HENVENDELSER MODTAGET I HØRINGSPERIODEN

FORSLAG TIL LOKALPLAN HF KALVEBOD

Høringssvar

Offentlig høringsperiode fra den 1. september til den 27. oktober 2025.

De tre træer som i lokalplanen er foreslået fredet.

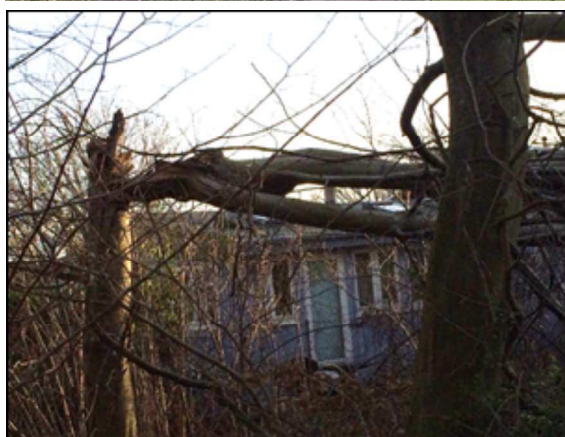
Haveforeningen foreslår, at afsnittet udgår.

Store og høje træer er ikke egnet i en tæt bebyggelse som HF Kalvebod. De tre træer, som i lokalplanens § 8, stk.2 foreslås fredet, er træer, der kan blive fra 20 m til 60 m høje og som allerede nu har en anseelig højde og et omfang, som tager lys og luft fra de omkringliggende bygninger, jf. fotos. Tretorn har en væksthøjde på 20-30 m, Skovfyr på 20- 40 m og Gul cypres 50-60 m.

Hertil kommer at jordbundsforholdene ikke er velegnede til høje, fritstående træer, idet jordbunden i HF Kalvebod og i Valbyparken indeholder opfyld fra begyndelsen af det 19-århundrede.

Opfyldet består af slagter, bygge- og industriaffald og mindre dele dagrenovation, som ikke giver trærødderne en særlig god forankring. Ved efterårsstorme kan det ses i Valbyparken, at store træer har tabt deres rodfæste i de årlige efter- og vinterstorme. Ligeledes kan de store træers rødder medføre sætningsskader på bygningernes fundamenter, idet de kun står i en afstand på 1,5 til 2 m. fra bygningerne.

Derfor forstår haveforeningen, at fredningen af træerne udgår af lokalplanen. I bilag 1 kan ses fotos af forholdene i Hf Kalvebod og Valbyparken.

Tegning 6 · Udstykning

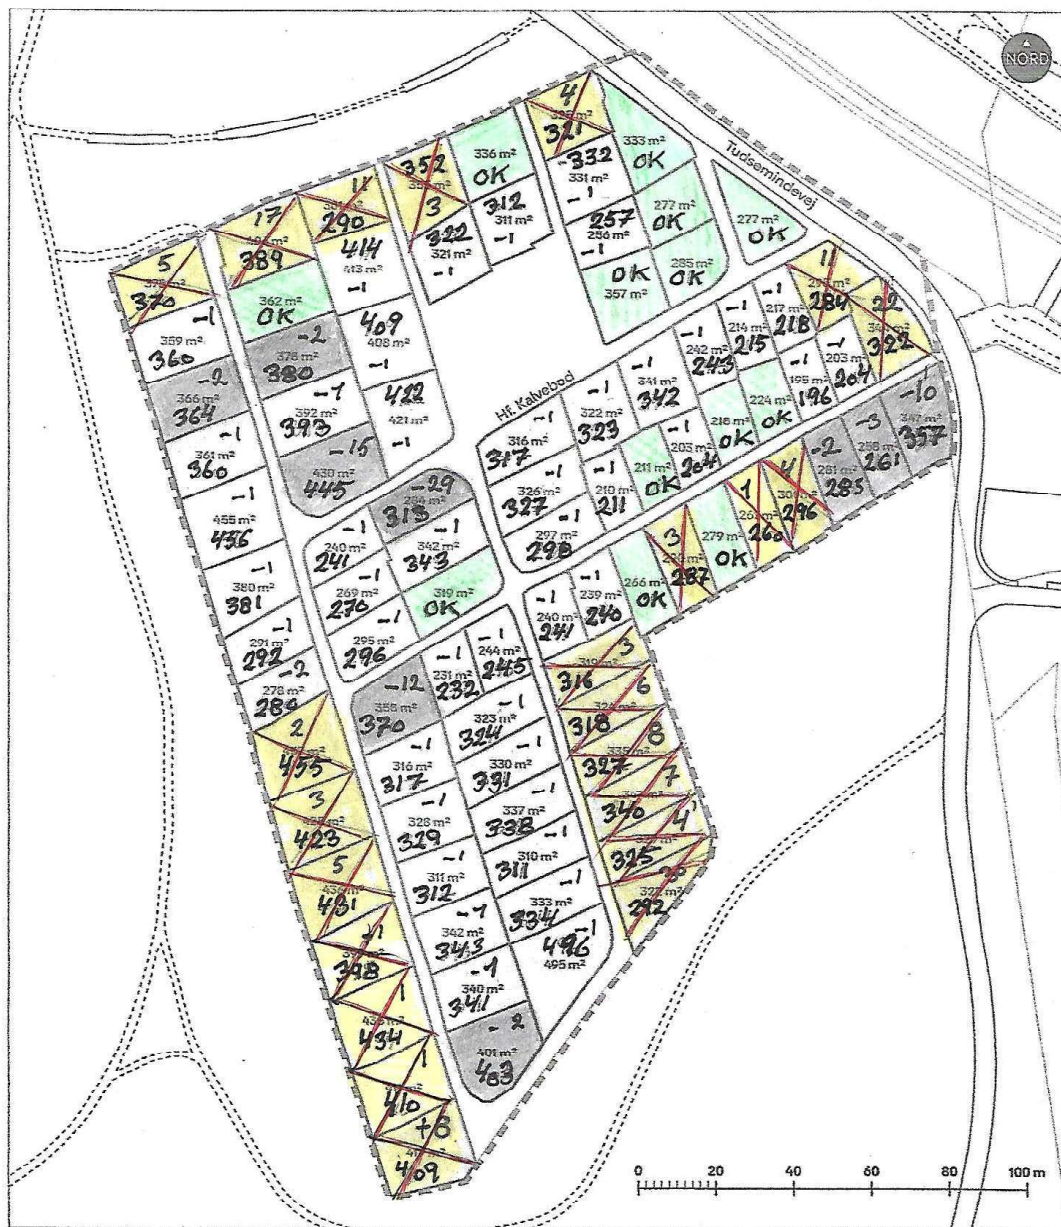
Ad Tegning 4 · Bebyggelsens omfang og placering

Vi bemærker, at der er en række afvigelser mellem hver enkelt lods kvadratmeter angivelser på tegning 4 og den af HF Kalvebod til Københavns Kommune indsendte lodplan. Vi har angivet afvigelserne i bilag 2.

Forskel på m² vedr. lokalplan og lodplans m²- data
